Ortsgemeinde Lötzbeuren

Stellungnahme zum Antrag auf Planstellung *Verlängerung der Start- und Landebahn Flughafen Hahn*

Die Stellungnahme basiert auf den Planunterlagen des Antrages auf Planfeststellung.

Grafik 9-1: Verteilung der Windrichtungen nach C 12 Seite 40

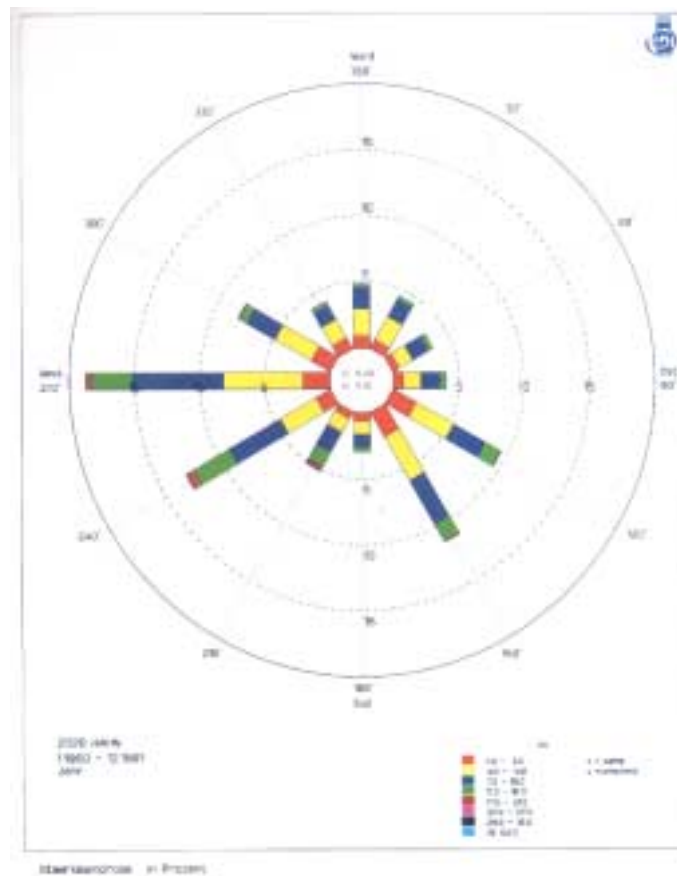
a) So wird beispielsweise das Vertragen des Lärms durch den Wind nicht in die Betrachtung mit einbezogen. Die Auswirkungen sind jedoch extrem. Bei Wind aus Südosten hört man im Nordwesten Starts auf Bahn 21 als sehr lautes Grollen auch bei sehr leisen Flugzeugen (B 737-800). In der Untersuchung wird lediglich erwähnt, dass es diesen Effekt gibt, Konsequenzen werden nicht daraus gezogen.

Bei Wind aus südöstlichen Richtungen trägt der Wind den Schall in nordwestliche Richtungen. Solche Windverhältnisse liegen, wie Grafik 9-1 zeigt, in rund 25% aller Zeiten vor.

Grafik 9-2: Überlagerung von Wind- und Schallgeschwindigkeit, schematisch

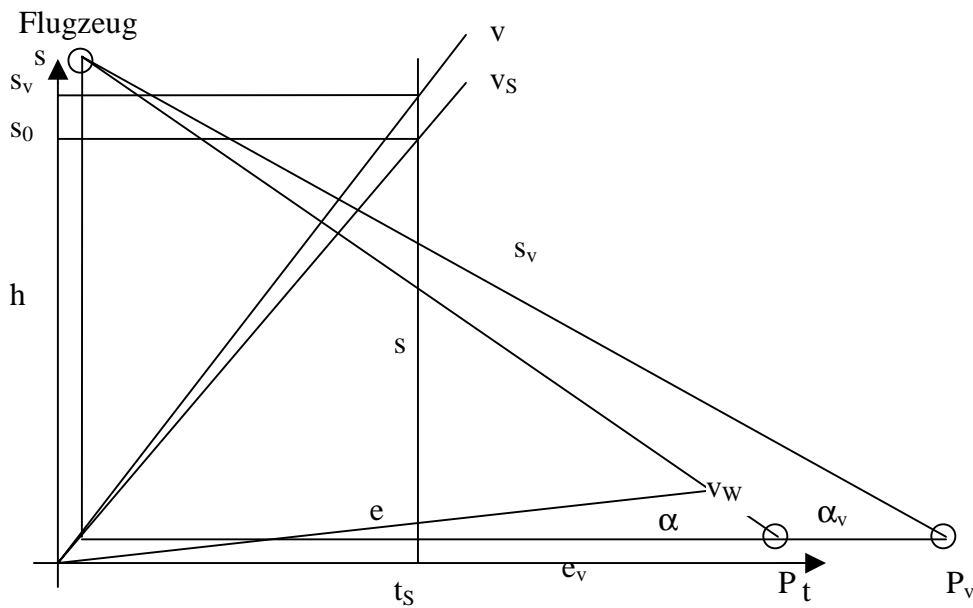
Durch den Wind erhält der Schall zusätzlich zu seiner Ausbreitungsgeschwindigkeit $v_S = 331\text{m/s}$ einen Geschwindigkeitszuwachs infolge der Windgeschwindigkeit v_W . Seine Ausbreitungsgeschwindigkeit v in Windrichtung ist die Summe beider Geschwindigkeiten.

Benötigt der Schall mit der Geschwindigkeit v_S für eine Transmissionsstrecke s_0 die Zeit t_S , so legt er bei Wind in dieser Zeit die Transmissionsstrecke s_v (virtuelle Transmissionsstrecke) zurück. (s. Grafik 9-2)

Die nach den Algorithmen der AzB/DES errechneten Transmissionsstrecken s müssen demzufolge auf diese virtuellen Transmissionsstrecken s_v korrigiert werden.

Grafik 14-1: Maximalpegel-Häufigkeitsverteilung nach Spreng bei äquidanter Verteilung in einem 8 Stunden (Datenreihe 1) und in einem 90 Minuten (Datenreihe 2) Zeitraum.

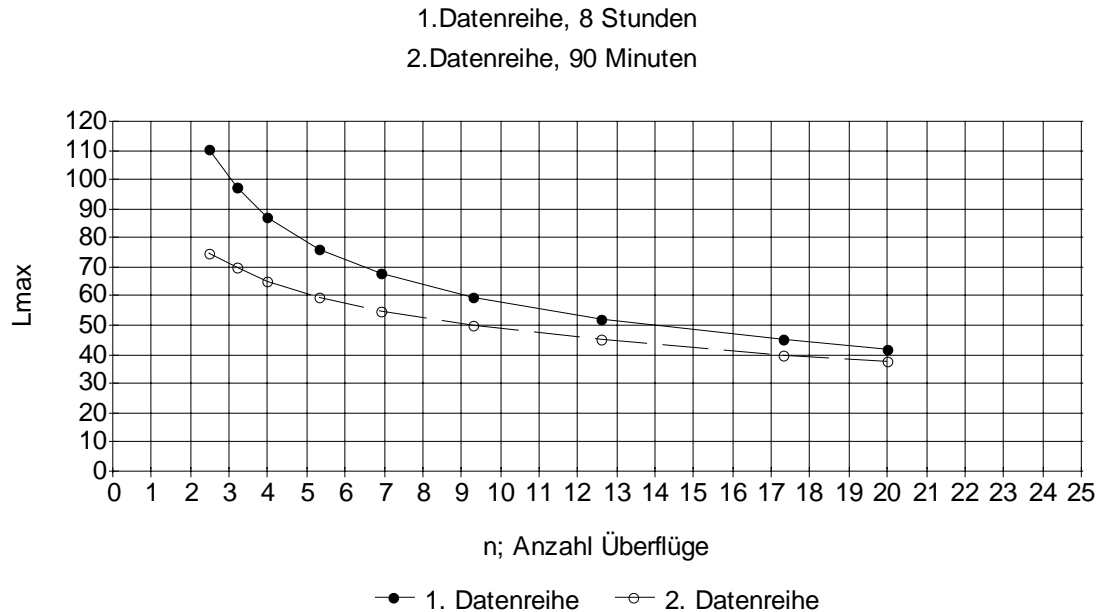
Ein zweiter methodischer Fehler ist, dass das Modell in seinen mathematischen Zusammenhängen nur taugt zur Beschreibung zeitlich äquidistanter Lärmereignisse. Dies aber genau ist völlig unrealistisch! Schon ein Blick in die Unterlagen C1, Seite 91 hätte dem Gutachter zeigen müssen, dass die Verkehre sehr ungleich aufgeteilt sind. Im Zeitraum zwischen 22.00 und 1.00 Uhr werden dort 2.114 Flüge im verkehrsreichsten Halbjahr, also 3,91 pro Stunde genannt, im Zeitfenster zwischen 1.00 Uhr und 6.00 Uhr jedoch 5.388, damit also 5,99 pro Stunde genannt. Selbst dies zeigt schon, dass eine Gleichverteilung überhaupt nicht in Frage kommen kann! Aber auch innerhalb dieser beiden Zeitbereiche ist eine Gleichverteilung völlig unrealistisch. Es ist vielmehr davon auszugehen, dass sich die Hauptlast der ankommenden Verkehre auf etwa 90 Minuten konzentrieren wird, die Hauptlast der ausgehenden Verkehre sich auf ein eben solches Zeitfenster konzentrieren wird. Zu welchen Uhrzeiten diese Zeitfenster innerhalb der Nacht liegen, spielt für das Modell Spreng keine Rolle. Wendet man daher das Modell Spreng auf ein Zeitfenster von 90 Minuten an, so erhält man zumindest ansatzweise ein realistischeres Bild der rein auf das Cortisol bezogenen gesundheitlichen Auswirkungen. Nachfolgend eine tabellarische Gegenüberstellung dieser Werte. Eine grafische Gegenüberstellung zeigt Grafik 14-1.

Erwartungsgemäß reduziert sich die Zahl der tolerablen Überflüge nicht unerheblich. Diese Verteilungsannahme ist zweifelsohne realistischer als die vom Gutachter vorgenommene, da diese, wie oben bereits ausgeführt, schon mit den Vorgaben der Planungsunterlagen im Widerspruch steht. Analog zu der Vorgehensweise des Gutachters Spreng kann man die so berechnete Beziehung zwischen Maximalpegeln im Innenraum und der Anzahl der tolerablen Lärmereignisse in einem 90 Minuten Zeitfenster bei äquidanter Verteilung benutzen, um die im Lärmgutachten C4 auf den Seiten 55 ff dargestellten Summenhäufigkeiten als Funktion des Immissionspegels auszuwerten. Dies wurde beispielhaft für den Messpunkt 30 durchgeführt. Im Gegensatz zu den im Gutachten errechneten Werten erhält man mit den bei realistischer Betrachtung ermittelten Werten für beide Bahnbetriebsrichtungen ein Anschneiden der Summenhäufigkeitskurve durch die Maximal-Pegel-Häufigkeitskurve (MHP-Kurve)! Die Graphiken 14-1 und 14-2 zeigen diesen Sachverhalt exemplarisch für den Messpunkt 30.

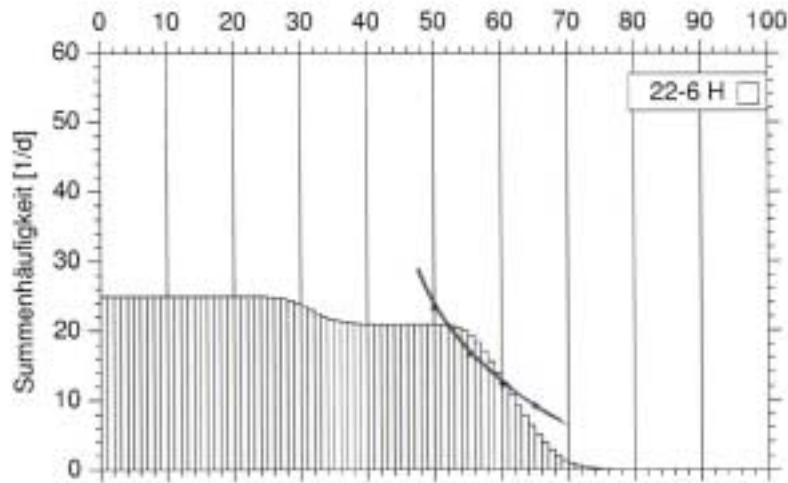
Hinzu kommt, dass bei dieser realistischen Betrachtungsweise der Einfluss anderer Stresshormone wie Adrenalin oder Noradrenalin mit ihren relativ kurzen Abbauzeiten nicht mehr unberücksichtigt bleiben können, da die Flugbewegungen schon bei nur 20 Flügen in 90 Minuten im zeitlichen Abstand von 4,5 Minuten stattfinden und somit der Stresshormonpegel bei einer ungefähren Abbauzeit von 5-6 Minuten permanent bestehen bleibt bzw. leicht kumuliert.
